Tableau de réponse à l'avis de la MRAe – Citadia & Even Conseil – Document de travail – 25/09/2020

SYNTHESE DES CONTINUITES ECOLOGIQUES ET ENJEUX - Carte schématique

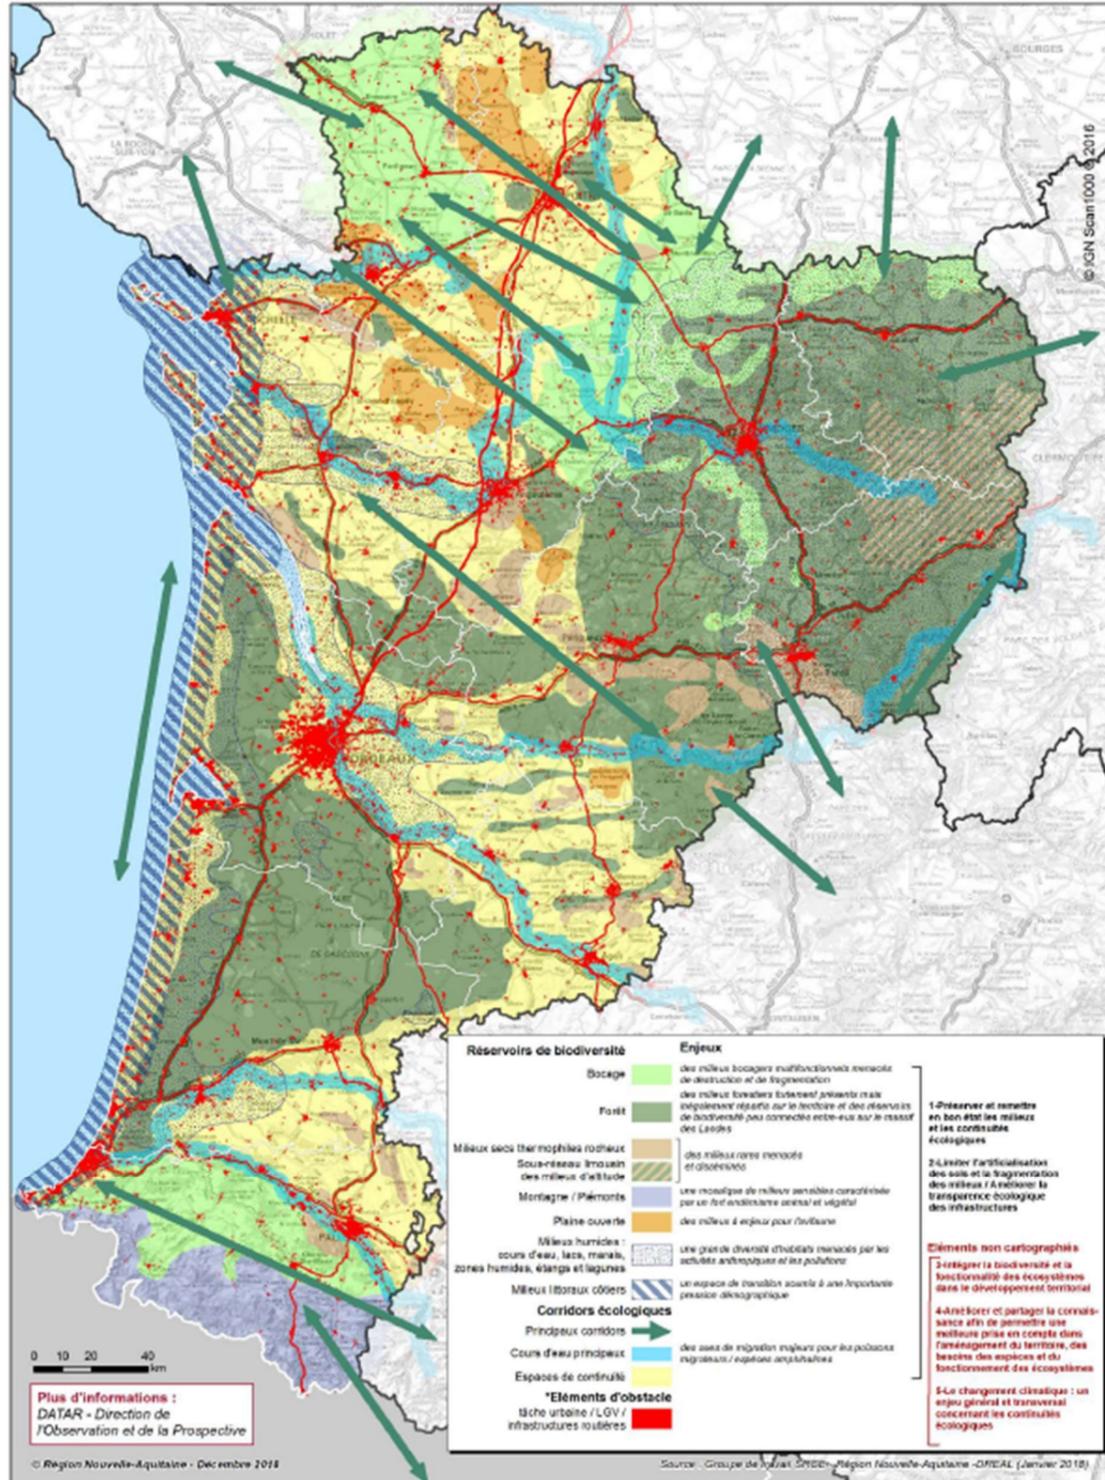
4	5	<p><u>Zones humides</u></p> <p>la loi du 24 juillet 2019 renforçant la police de l'environnement (critère pédologique ou floristique). Le dernier plan de composition du projet, en date de juillet 2020, évite la totalité de la zone humide présente à proximité immédiate du site d'implantation, mais le dossier présenté n'apporte pas les éléments permettant de s'assurer de la préservation de ses fonctionnalités hydrauliques.</p> <p>La MRAe recommande de modifier le plan de zonage du dossier de mise en compatibilité du PLU du Barp et également de justifier de la préservation des fonctionnalités hydrauliques de la zone humide.</p>	<p>Concernant la justification demandée de la préservation des fonctionnalités hydrauliques de la zone humide, cette approche relève de l'étude d'impact et non pas de la déclaration de projet emportant mise en compatibilité du PLU du Barp.</p>
5	5	<p><u>Habitats naturels et espèces</u></p> <p>La MRAe recommande que le dossier se réfère à la trame verte et bleue issue du schéma régional d'aménagement, de développement durable et d'égalité des territoires (SRADDET) de Nouvelle-Aquitaine approuvé le 27 mars 2020.</p>	<p>Le dossier sera actualisé en se référant à la TVB du SRADDET *, qui identifie la commune du Barp au sein du vaste réservoir de biodiversité du Massif des Landes de Gascogne</p> <p><i>* : Cf. extraits cartographiques en pages suivantes</i></p>
